REGIONE CALABRIA
Dipartimento Ambiente e Territorio
STRUTTURA TECNICA DI VALUTAZIONE
VIA -VAS - AIA -VI

VERBALE DI SOPRALLUOGO

del 04/03/2019

Sopralluogo Sito 1

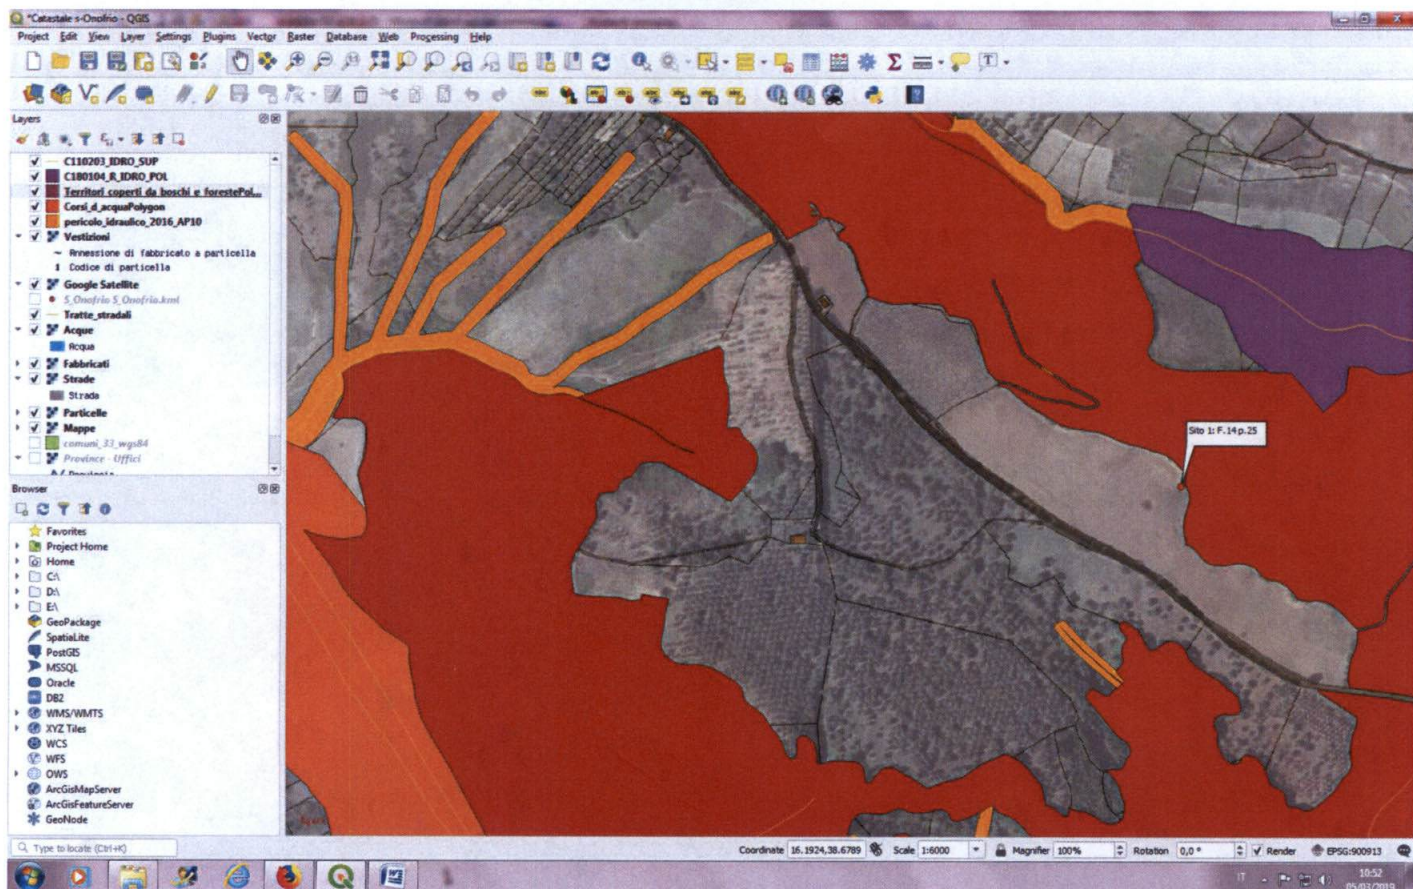
Si è giunti al sito 1 percorrendo la SP64 partendo dal Comune di S.Onofrio; occorre evidenziare che detta strada Provinciale è interdetta al traffico non autorizzato a seguito di eventi franosi che hanno interessato quelle zone (così riferisce il Sindaco). Il sito indicato dal Sindaco e nella relazione Martino quale idoneo alla localizzazione dell'impianto di trattamento si presenta immediatamente adiacente alla strada provinciale e totalmente privo di vegetazione.

Il sito è immediatamente a ridosso di area boscata costituita da macchia mediterranea e bosco ceduo, parzialmente interessata da incendi che il Sindaco riferisce non essere stati segnalati dai Vigili del Fuoco per l'iscrizione nel catasto incendi.

L'area si presenta pianeggiante con inizio del declivio in corrispondenza del bosco. Il sito dista 2,2Km dal Comune di Filogaso. L'intero territorio comunale, per quanto riferisce anche il Sindaco, rientra nel DOP "Pecorino del Monte Poro".

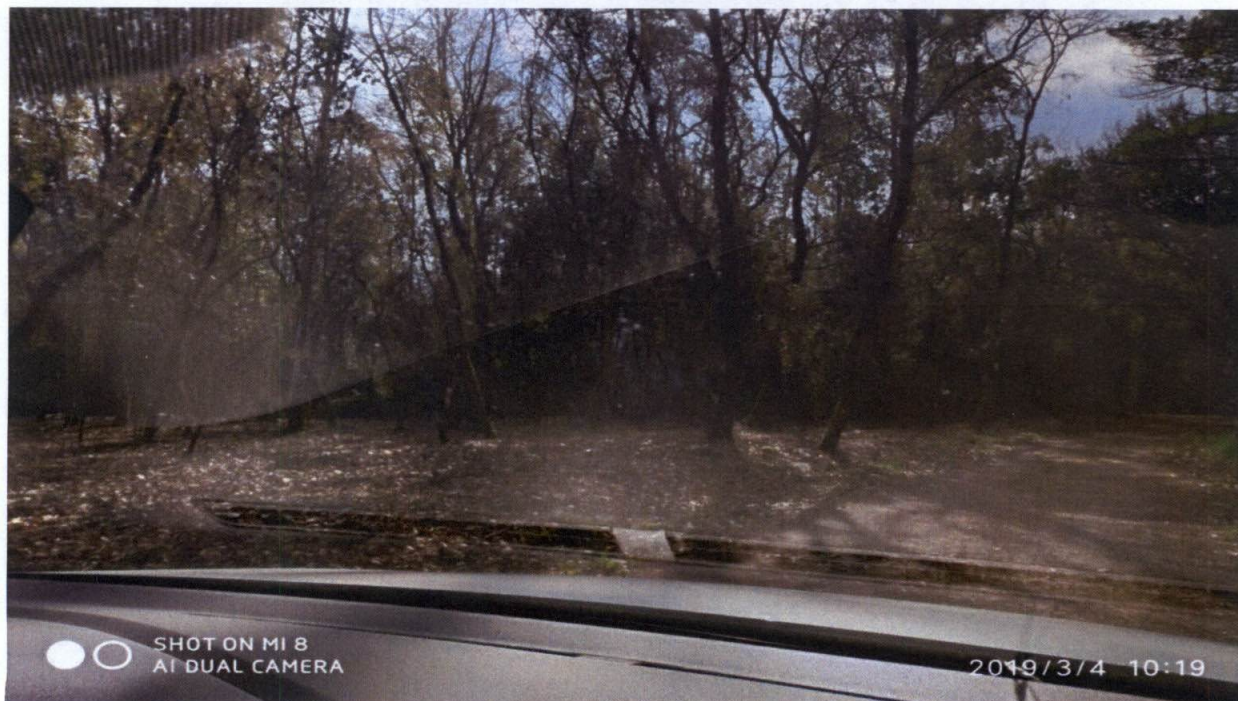
- La viabilità di accesso finale all'area rappresenta una criticità elevatissima, atteso che attraversa a metà il bosco che, attesa la presenza del Consorzio di bonifica, potrebbe essere rimboschito con fondi pubblici;
- Le aree boscate e le aree coperte da vincolo idrogeologico sono indicate quali fattori escludenti alla localizzazione di impianti di smaltimento rifiuti;
- Il vincolo idrogeologico è, peraltro, su delle aste potenzialmente demaniali (non è stato possibile acquisire l'informazione);
- Deve essere verificata la qualità dei terreni sulla base delle carte agropedologiche ex ARSSA, attesa la necessità di verificare eventuale classificazione di pregio dell'area; deve altresì essere verificata la presenza di pascoli che rientrino in quelli previsti dal disciplinare operativo del DOP "Pecorino del Monte Poro";
- Deve essere effettuata la ricognizione degli usi civici;

- Deve essere valutata la possibilità di una strada alternativa che salga dalla parte a valle della SP64 con conseguenti costi di realizzazione della stessa.

Sopralluogo Sito 3

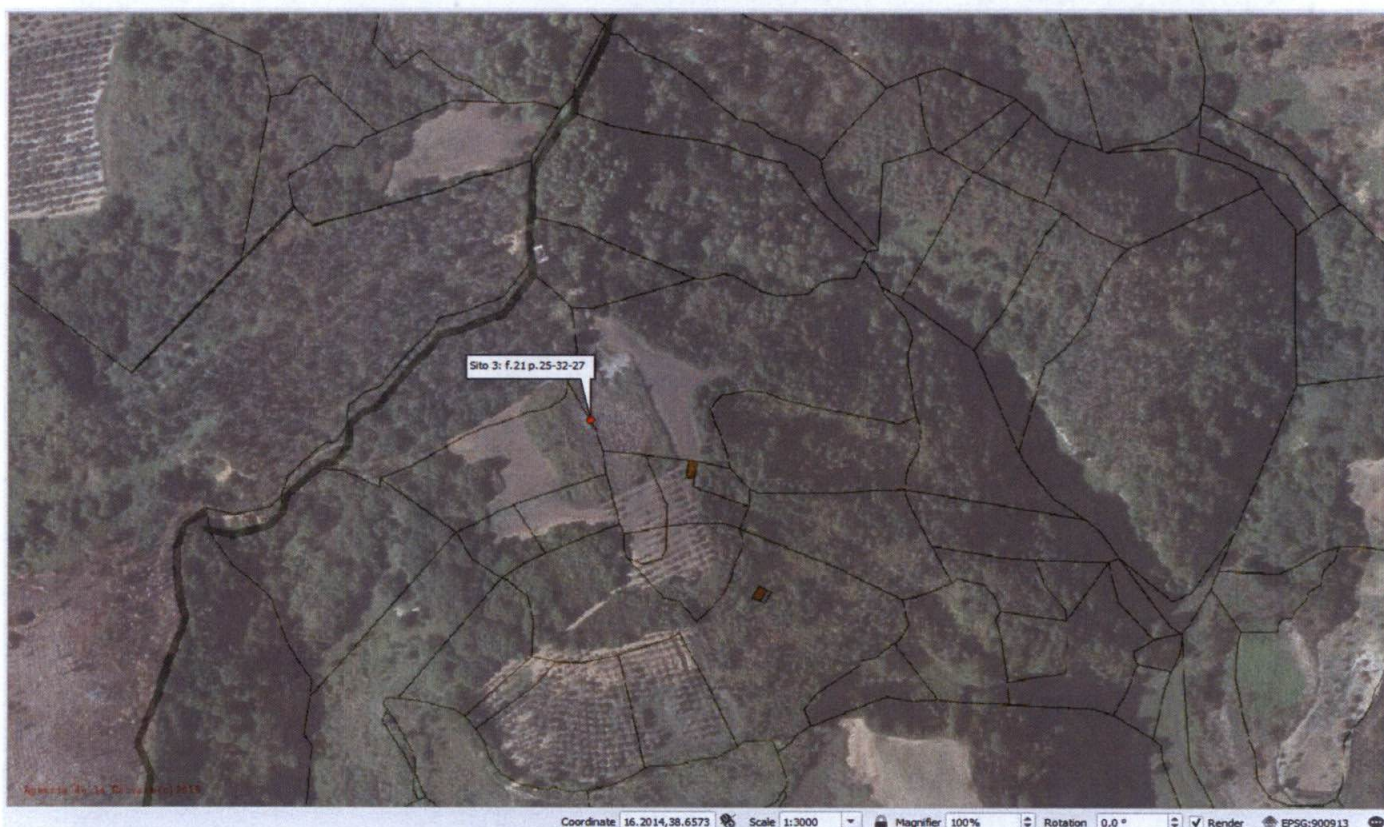
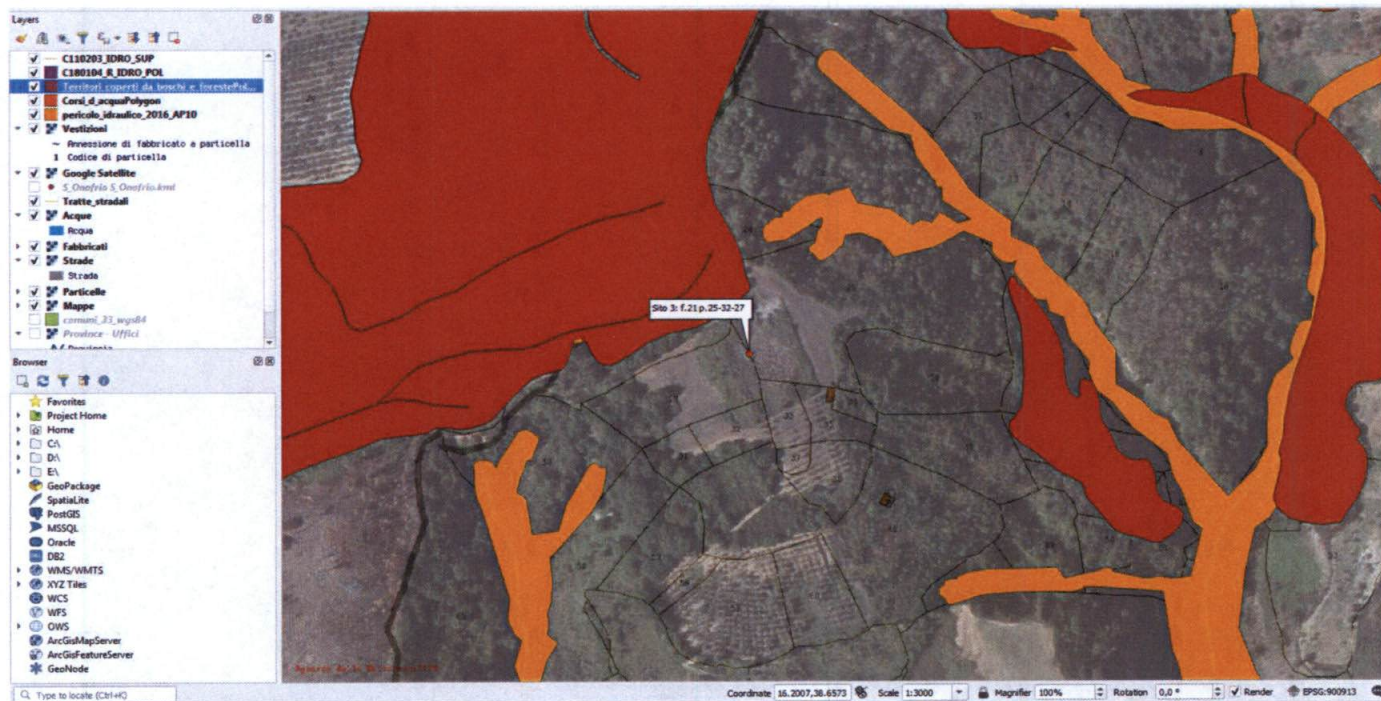
Il sito 3 è stato raggiunto proseguendo dal sito 2 sulla suddetta stradina comunale. La strada si presenta non asfaltata e di dimensioni non idonee al transito dei mezzi pesanti. Aggiungasi che per essere adeguata necessiterebbe di ulteriore taglio per allargare la carreggiata.

L'area del sito 3, indicata nella prima relazione per ospitare la discarica di servizio, si presenta inizialmente pianeggiante e priva di vegetazione con successivo inizio del pendio scarsamente alberato. L'area in piano è sito comunale utilizzato quale ex discarica comunale fino al 2000 circa (per come riferito dal Sindaco). Il Sindaco ha riferito, altresì, che la volumetria dell'abbanco esistente dovrebbe essere pari a circa 13.000 mc.

L'area, rimuovendo i rifiuti esistenti ed estendendosi sia in larghezza verso il declivio, sia in profondità fino a circa 8-10 metri, potrebbe raggiungere la volumetria di Piano. Nella parte immediatamente a valle dell'area in esame sono visibili sulle planimetrie due fabbricati e delle aree ulivetate che dovranno essere oggetto di investigazione approfondita.
